Gent  
26<sup>ste</sup> afdeling/ Afsnee  
Sectie A  
Nummer 2F2 & 2G2

## ONTWORPEN TOESTAND

SCHAAL: 1/200 DOSSIERNUMMER: 91001141

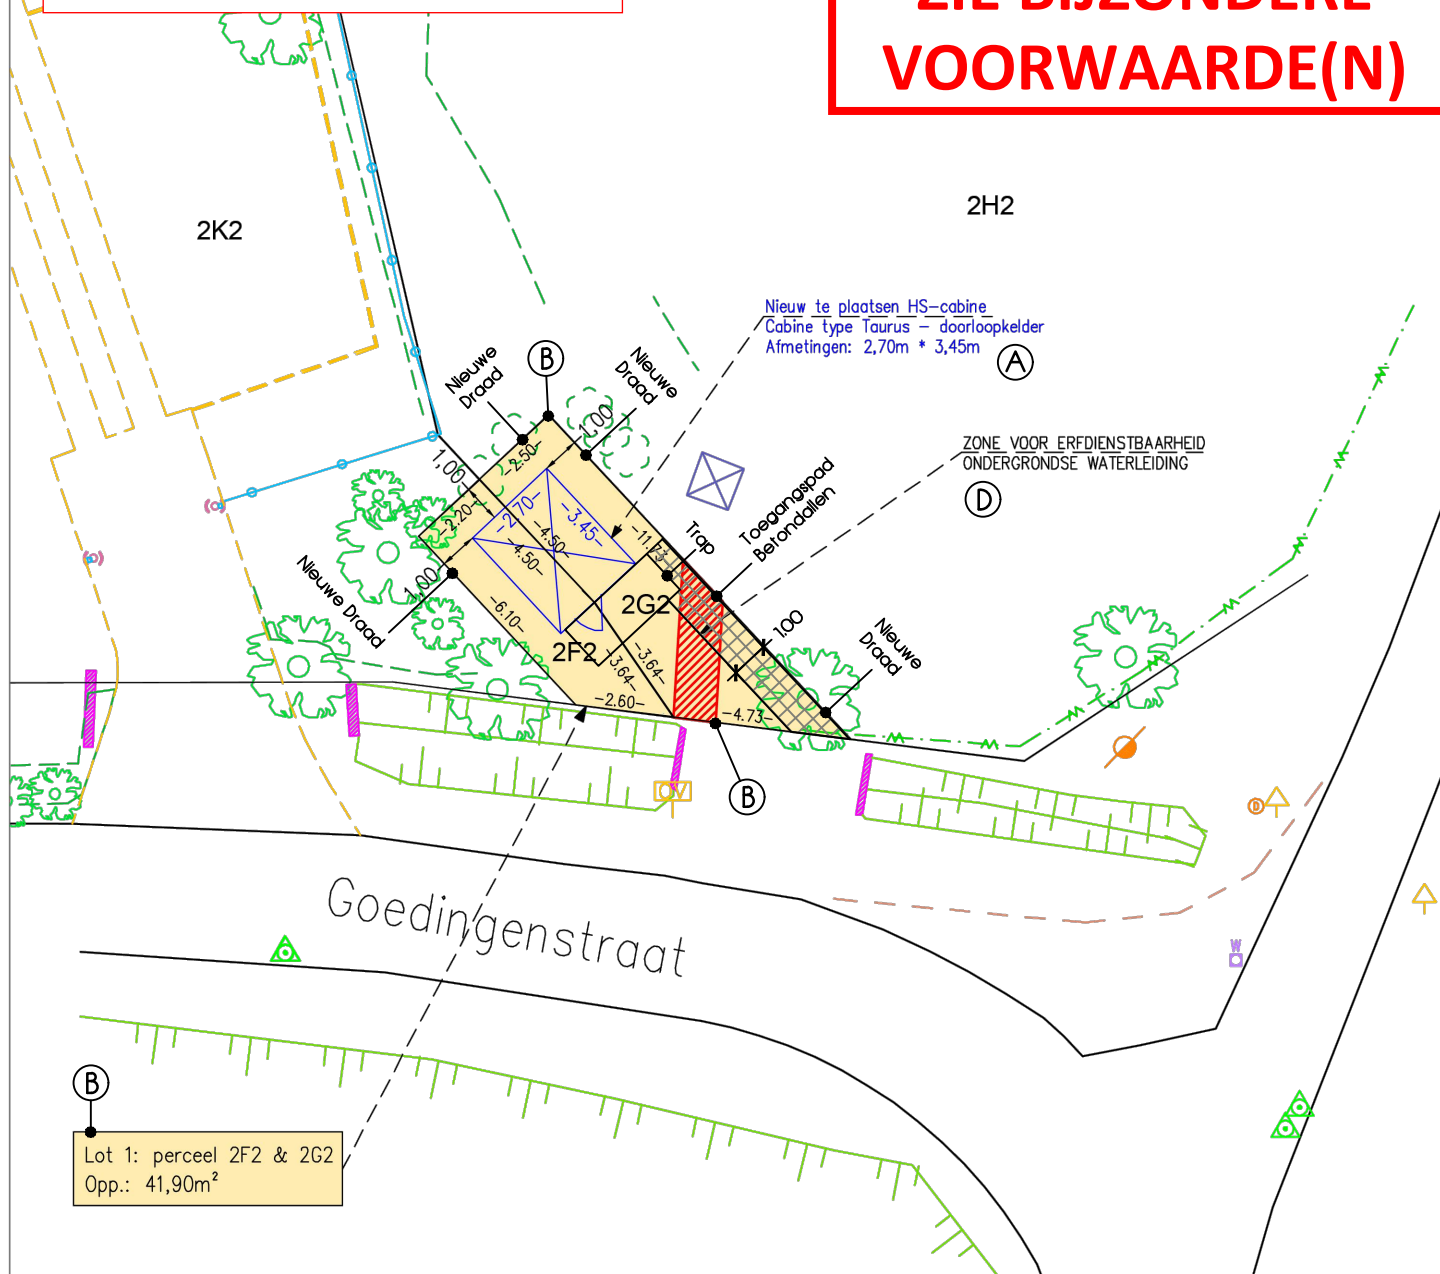
### Impact groen

- de bestaande draad aan de noordoostelijke zijde moet behouden ter hoogte van de grote te behouden boom (diameter 70 cm).
- het nieuw te voorziene toegangspad moet aangelegd worden zonder boomwortels van de grote boom te beschadigen (en wordt aangelegd ten zuidwesten van de te behouden draad).
- Rondom de cabine mag geen verharding aangelegd worden.
